Décembre 2021

# Compléments à l'étude d'incidences « Métro Nord »

## Station Colignon

Figure 10 : Stationnement voiture en voirie dans le cadre du projet introduit et amendé

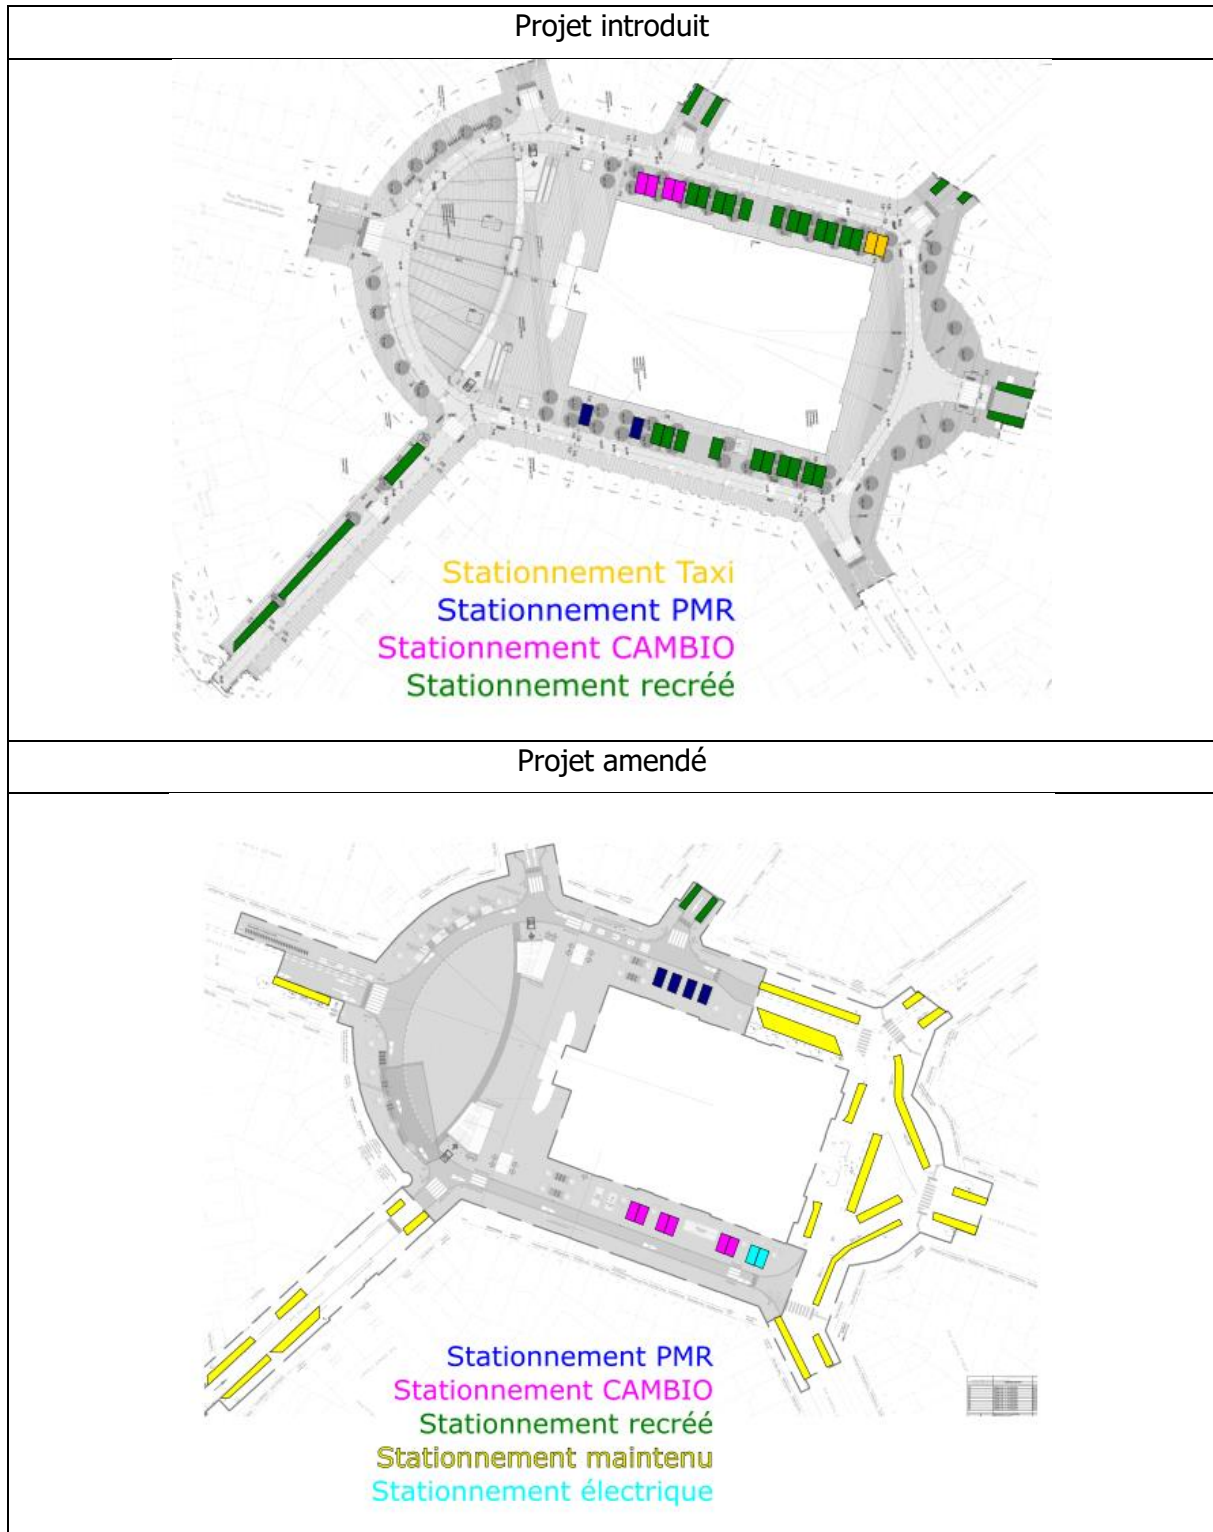
En ce qui concerne le stationnement automobile, le projet amendé prévoit également, avec la réduction de la zone d'intervention, le maintien d'une partie du stationnement existant et donc plus de places en voirie que le projet introduit.

De plus, le projet amendé améliore le stationnement en mettant à proximité de l'accès PMR à la maison communale les places PMR contrairement au projet introduit. Le nombre de places PMR est également augmenté de 2 unités à 4 unités. Cette augmentation et amélioration concerne également le nombre de places de stationnement CAMBIO qui passe de 4 dans le projet introduit à 6 dans le projet amendé. Le projet amendé améliore donc la situation et la multimodalité du périmètre par rapport au projet introduit.

Le projet amendé aura à l'inverse des incidences sur le stationnement taxi par rapport au projet introduit car aucune place n'est prévue dans le projet amendé contre 2 prévues dans le projet introduit. Le projet amendé prévoit à l'inverse deux nouvelles places avec borne de recharge électrique.

Le stationnement, dans le projet amendé, est maintenu comme en situation existante sur une partie du pourtour de la maison communale.

**Figure 11 : Vue sur la zone arrière de la maison communale où actuellement ont lieu une partie des livraisons et comparaison entre le projet introduit et amendé**

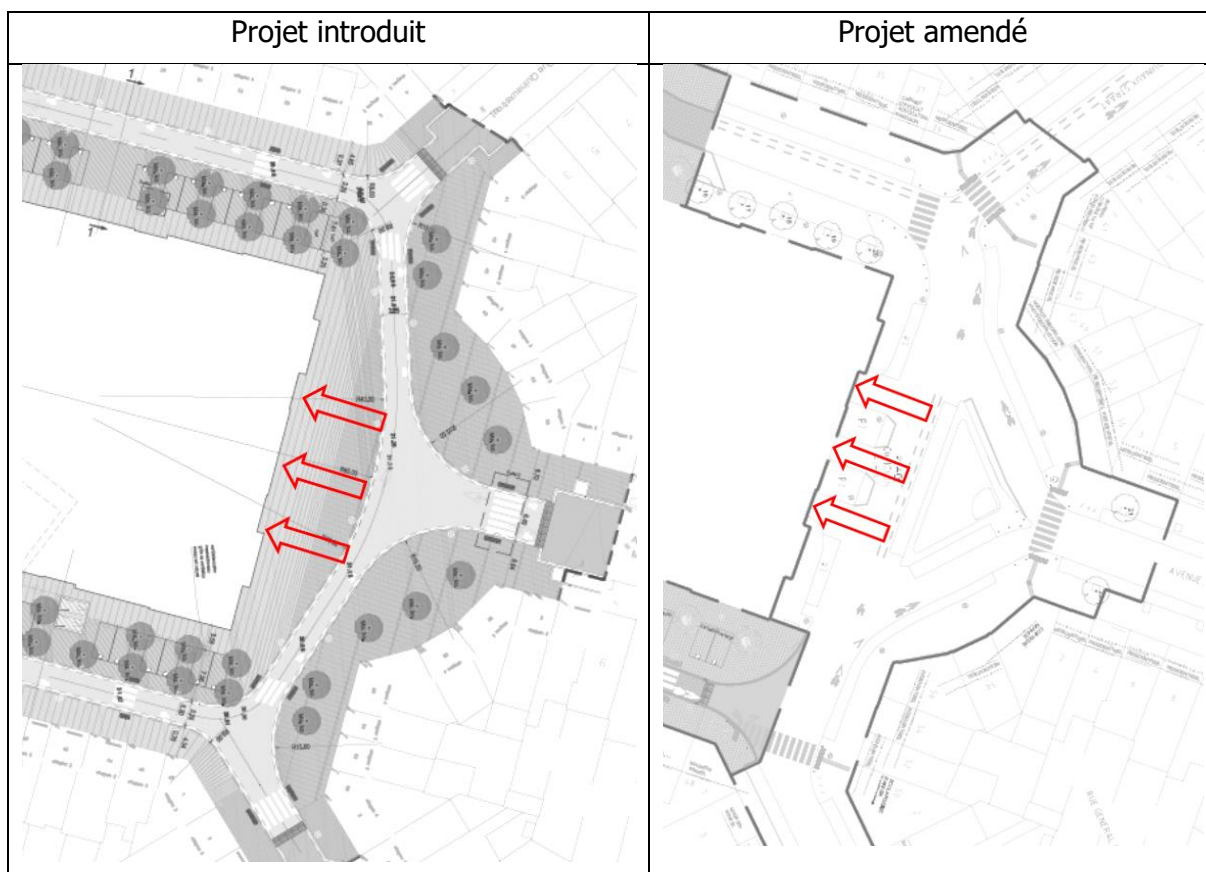
En ce qui concerne les livraisons, le projet amendé de par le maintien de la situation existante côté arrière de la maison communale, maintient l'accès aux zones de livraisons contrairement à ce qui était projeté dans le cadre du projet tel qu'introduit.

**Figure 12 : Périmètre de la demande de PU (ARIES sur fond orthophotoplan BRUGIS, 2021)**

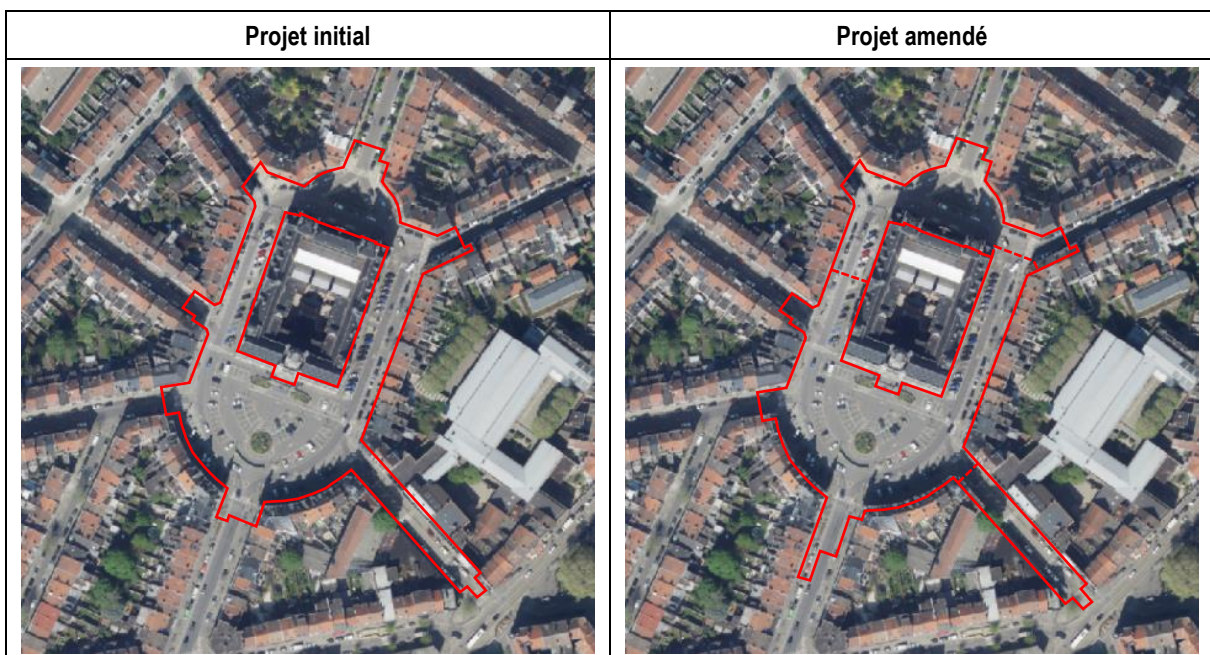
Le périmètre de la demande de PU du projet amendé présente des différences par rapport à celui du projet initial :

- Le périmètre s'étend légèrement le long de la rue Royale-Sainte-Marie, afin d'intégrer la station Villo existante ;
- La partie nord de la place Colignon (à l'arrière de la maison communale) et la rue Verwée sont a priori maintenues dans le périmètre de la demande, mais aucune intervention de réaménagement n'est prévue sur ces localisations.

**Figure 13 : Plan de l'aménagement prévu sur la place Colignon et ses abords (BMN, 2017 & 2021)**

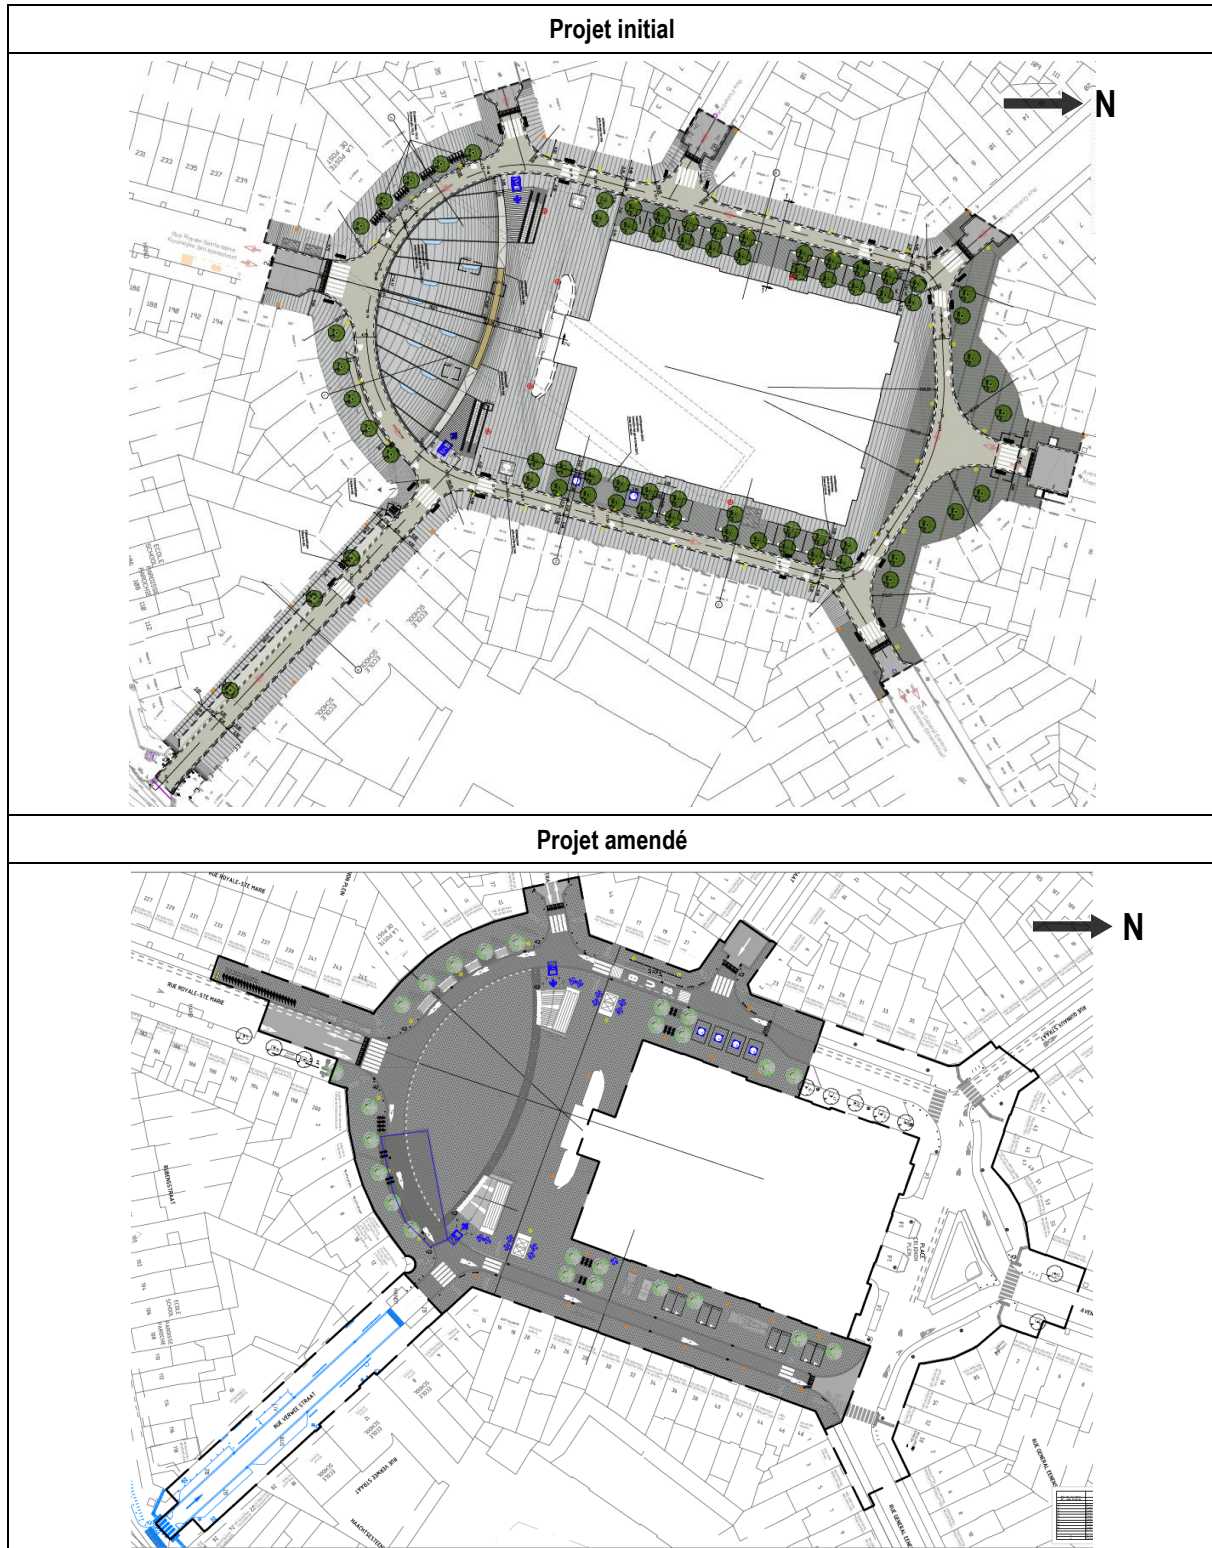
Le projet amendé prévoit un aménagement similaire au projet initial pour la partie sud de la place Colignon (devant la façade principale de la maison communale), en ce qui concerne la position des entrées à la station et des ascenseurs (qui sont doublés). Cependant, les détails du traitement de cet aménagement ne sont pas précisés, et des éléments prévus dans le projet initial comme l'éclairage au sol ont été écartés dans le projet amendé.

En ce qui concerne l'inclusion de la station Villo sur la rue Royale-Sainte-Marie dans le périmètre de la demande, elle permet l'élargissement du trottoir à la hauteur de cette station, ce qui favorise l'intégration de cet élément dans l'aménagement de l'ensemble du projet.

Concernant les espaces non-bâties au droit des façades latérales de la maison communale, le projet amendé s'éloigne du projet initial et modifie l'aménagement paysager prévu, en réduisant de manière notable le nombre d'arbres projetés initialement. En plus, le fait de ne prévoir aucune intervention sur l'angle nord-ouest de la place implique que l'aménagement résultant n'est pas symétrique, et produit des problèmes d'intégration entre le traitement existant et celui projeté. Le projet ne prévoit non plus aucune intervention sur le traitement de l'aménagement de la partie nord de la place (à l'arrière de la maison communale), ni le long de la rue Verwée.

**Figure 14 : Plantation et espaces verts dans le projet introduit et le projet amendé**

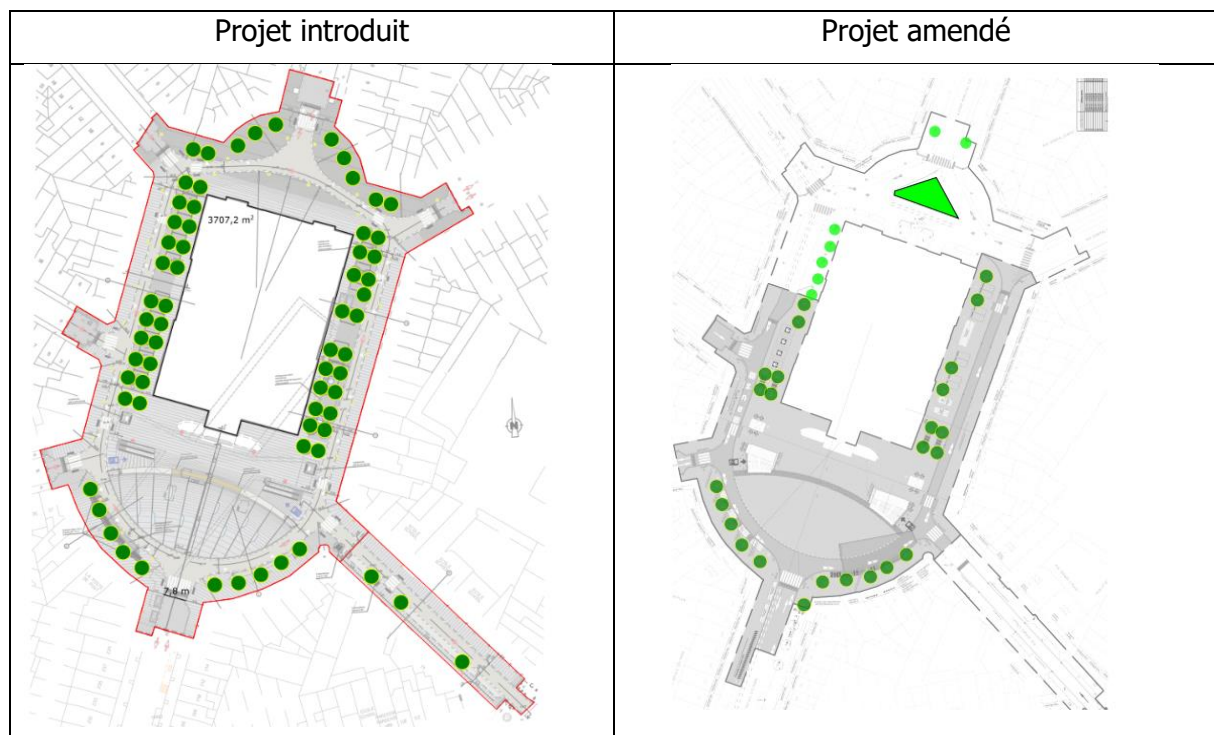
Le projet introduit prévoyait l'abattage de l'ensemble des arbres existants repris dans le périmètre, soit 36 arbres. Un nouveau plan de plantation de 66 nouveaux arbres est prévu.

Le projet amendé, de par la réduction du périmètre d'intervention, prévoit le maintien de 7 arbres et de l'espace vert arrière de la maison communale. Il prévoit également la plantation de 25 nouveaux arbres. Au total le projet amendé prévoit donc le maintien/plantation de 32 arbres haute-tige contre 66 arbres dans le projet introduit. En termes de verdurisation, le projet amendé réduit donc de manière significative le nombre d'arbres haute tige mais maintient l'espace vert à l'arrière de la maison communale. Globalement, la végétalisation de l'espace public est réduite et l'incidence du projet amendée moins favorable pour la faune et la flore par rapport au projet introduit.

**Figure 15 : Localisation des prises et rejets d'air de ventilation hygiénique – Station Colignon – Projet introduit (ARIES sur fond BMN, 2021)**

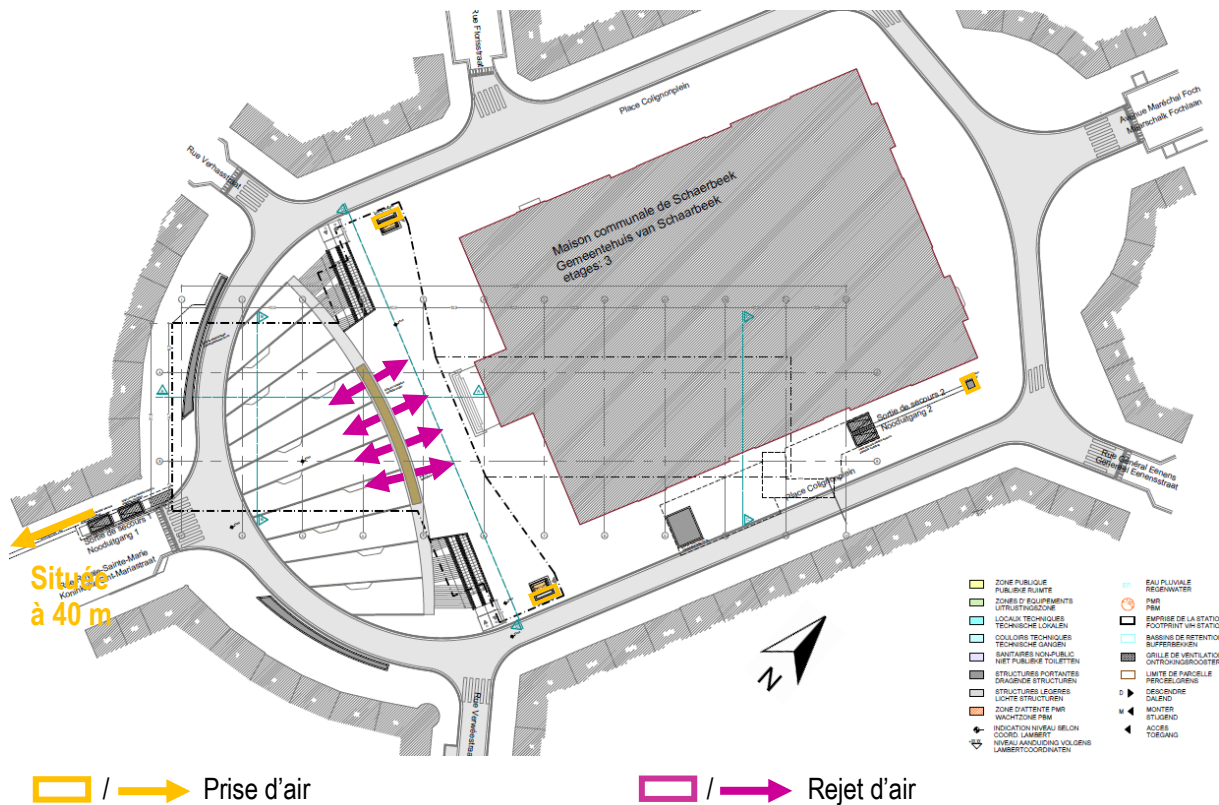
Le **projet introduit** prévoit la localisation des prises d'air de ventilation hygiénique au niveau :

- Des deux ascenseurs situés de part et d'autre du parvis de la maison communale ;
- De la rue Royale-Sainte-Marie, à environ 40 m au sud de la sortie de secours 1 ;
- De l'angle nord-est de la place Colignon, à proximité de la sortie de secours 2 de la rue Général Eenens.

Les rejets d'air issus des locaux techniques et commerces se feront par des grilles de ventilation situées sous la partie centrale du banc allongé en forme d'arc de cercle sur la place Colignon.

**Figure 17 : Localisation des rejets de désenfumage – Station Colignon – Projet introduit (ARIES sur fond BMN, 2021)**

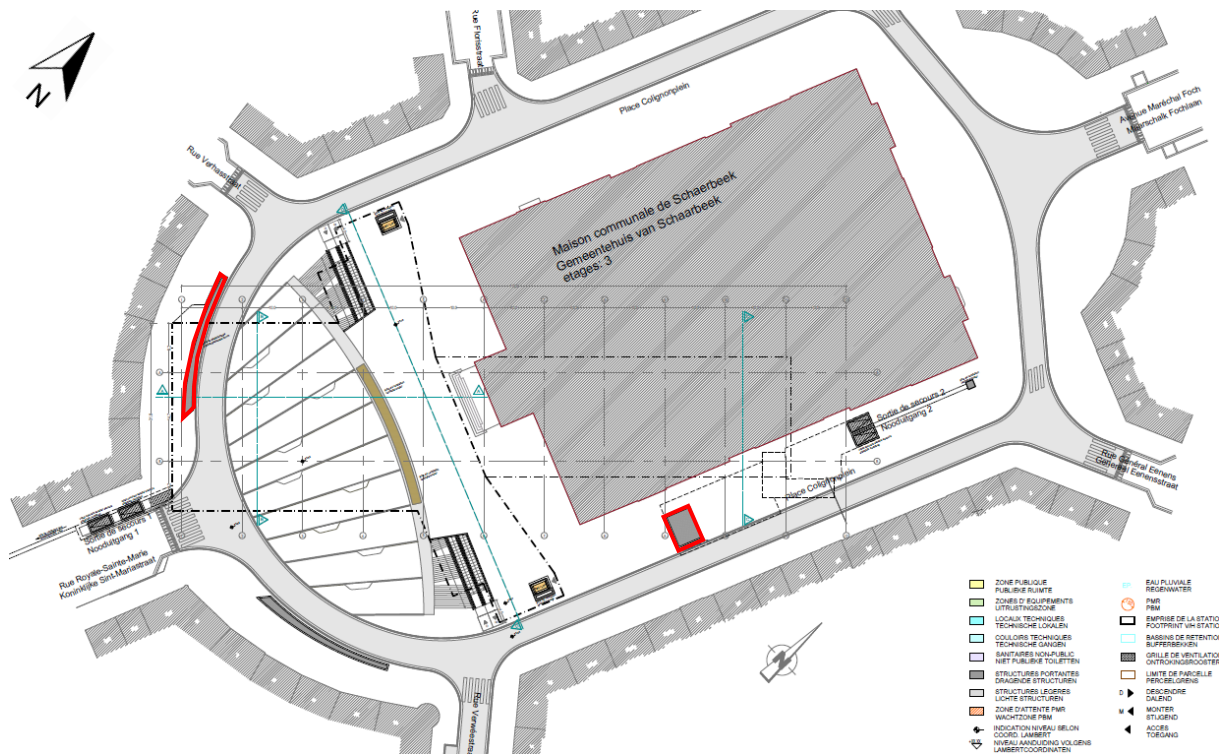
Les modifications du **projet amendé** par rapport au projet introduit consistent principalement à morceler la grille de rejet située sur le trottoir entre la rue Royale-Sainte-Marie et la rue Verhas, au sud-ouest de la place. Le rejet situé à l'est de la maison communale est légèrement déplacé vers le nord.
